EXPEDIENTE: DEIA-II-F-054-2024

REPÚBLICA DE PANAMÁ
MINISTERIO DE AMBIENTE

RESOLUCIÓN DEIA-IA- 013-2025
De 17 de Mayo de 2025

Por la cual se resuelve la solicitud de evaluación del Estudio de Impacto Ambiental (EsIA), Categoría II, correspondiente al proyecto “**COLINAS DEL NORTE**”, cuyo promotor es la sociedad **ALTOS DE GONZALILLO, S.A.**

Ilustración 1 Referencia de Ubicación Punto de Descarga PTAR

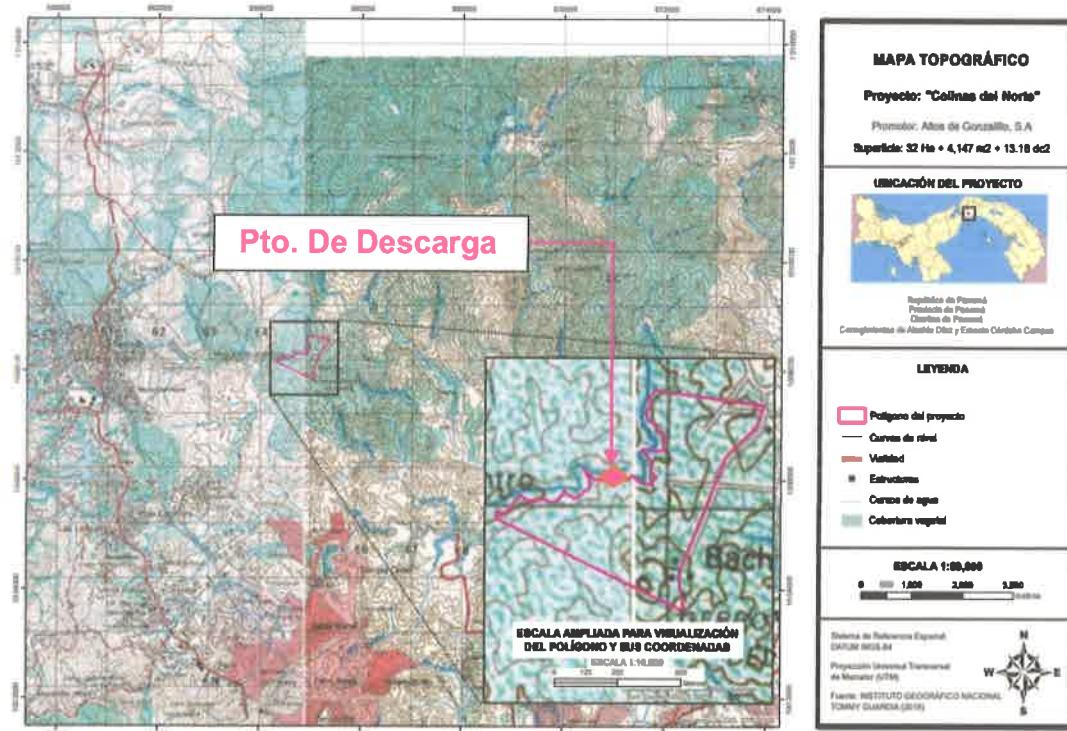
- a) “*El promotor deberá aclarar cuál de los puntos indicados en la respuesta será utilizado para la descarga de las aguas residuales proveniente de la PTAR, además, debe de garantizar que el cuerpo receptor tiene la capacidad (caudal) necesaria para recibir las aguas tratadas de la PTAR y permitir el libre flujo de las aguas.*

Norte: 1008316.52

Este: 664733.65

En cuanto a garantizar que la quebrada Bachiller tiene la capacidad para recibir la descarga de las aguas tratadas de la PTAR y permitir el libre flujo de las aguas, confirmamos que la condición física de dicha quebrada la hace apta para recibir la descarga de aguas tratadas de la PTAR, ya que **la quebrada Bachiller es una quebrada permanente** tal como la clasifica el mapa topográfico básico oficial a escala 1:50,000 del Instituto Geográfico Nacional Tommy Guardia (IGNTG) cuyo extracto se presenta a continuación en la Ilustración 2.

Ilustración 3 Zonas Amortiguadoras

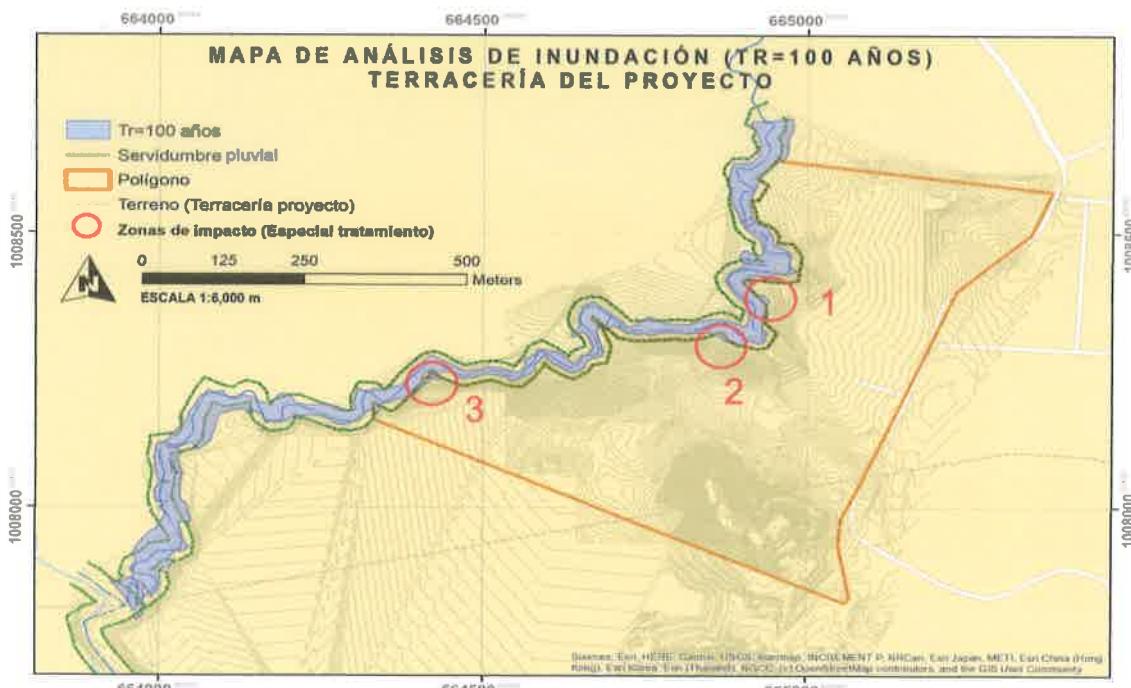
- c) *El promotor deberá delimitar mediante coordenadas el área denominada "zona amortiguadora la servidumbre pluvial"*
 - d) *El promotor deberá ampliar si dentro del alcance se tiene contemplado realizar algún tipo de obra en cauce (dragado), de acuerdo a lo indicado en la página 53 de la Respuesta a la Solicitud de Ampliación (comentarios de DCC) y establecer si la misma será realizada una sola vez o mantendrá una frecuencia de intervención (dragado).*

A continuación, se establecen las coordenadas del área denominada “zona amortiguadora de la servidumbre pluvial”, de acuerdo al análisis de identificación de peligros y amenazas para el cambio climático:

Ilustración 7 Tramo del sistema fluvial de la Quebrada Bachiller.

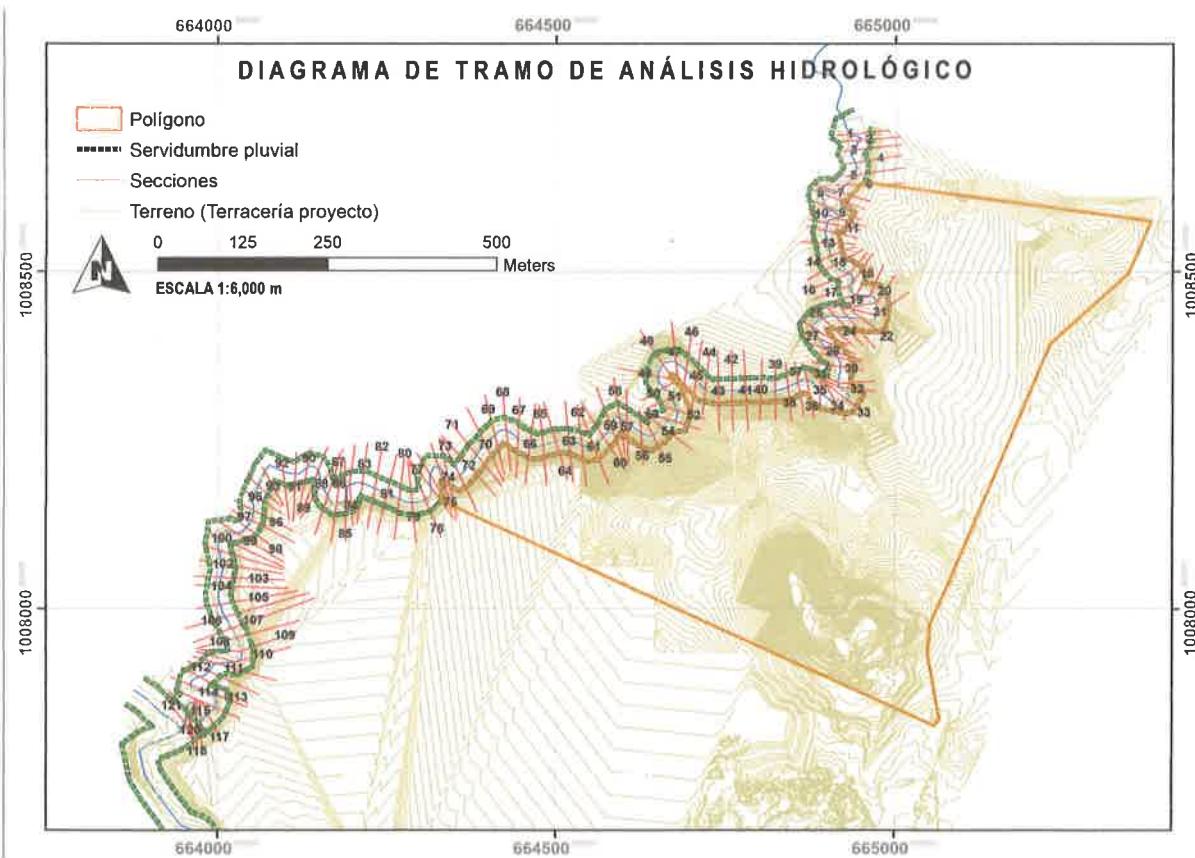
Modelación hidrológica: Se deberá realizar una modelación hidrológica bajo el cálculo de caudal para un periodo de retorno $T_r = 100$ años y un tiempo de duración de lluvia de 30 minutos. Se pueden utilizar las IDF (curva de intensidad-duración-frecuencia) que se encuentran en la Gaceta Oficial Resolución 067-12 abril 2021 Manual Requisito revisión de Plano.pdf. utilizando el software de modelación de uso libre HEC-RAS (a partir de la sexta (6) generación desarrollada o la versión más actualizada) y que se encuentra de manera gratuita en el sitio oficial del US Army Corps. La validación de los resultados de la simulación se hace a través de la revisión de los siguientes insumos y productos utilizados y generados por HEC RAS:

Para la estimación de los niveles de crecida de la Quebrada Bachiller correspondiente a los caudales hidrológicos con el período de retorno de 1:100 años, se levantaron secciones a lo largo del tramo del sistema fluvial de la quebrada, a cada 20 metros de separación.

Esto dio como resultado un total de ciento veintiún (121) secciones transversales. Todo esto fue realizado mediante el procesamiento del levantamiento topográfico efectuado y la georreferenciación de datos realizada a través del Sistema de información Geográfica ArcGIS.
